## 改善箇所説明図

### 基準不適合発生箇所

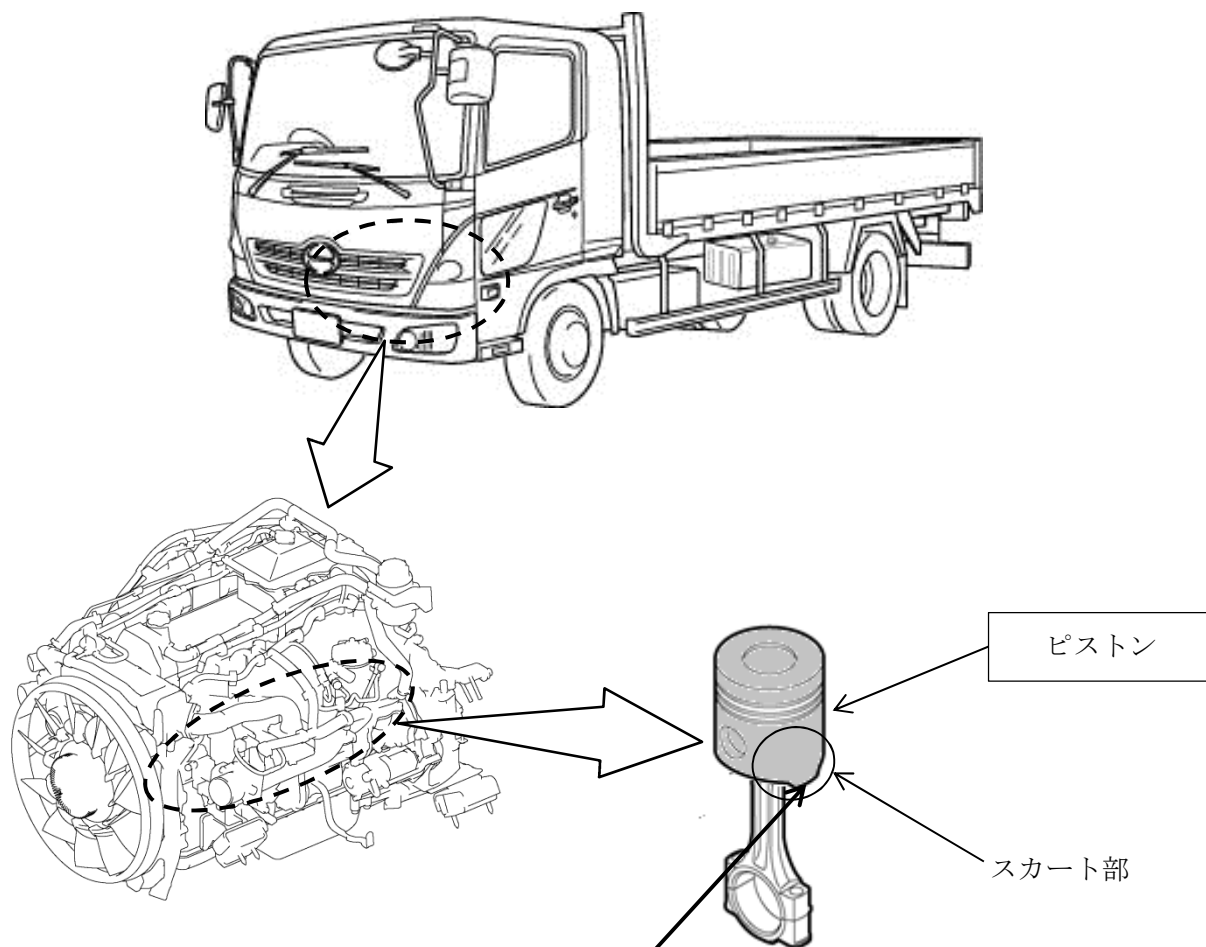
注：  は交換する部品を示す。

中型トラックのエンジンにおいて、ピストン鑄型の形状が不適切なため、鑄造時にピストンスカートの下端部に空隙（ブローホール）が発生しているものがある。そのため、当該部を起点にスカート部が損傷することで異常な打音が発生し、そのまま使用を続けると、エンジンが停止するおそれがある。

使用者に当該不具合および予見事象を周知し、異常な打音が発生した場合は、ピストンを対策品に交換する。

識別：改善済車両にはシリンダヘッドカバーに黄色ペイントを塗布する。
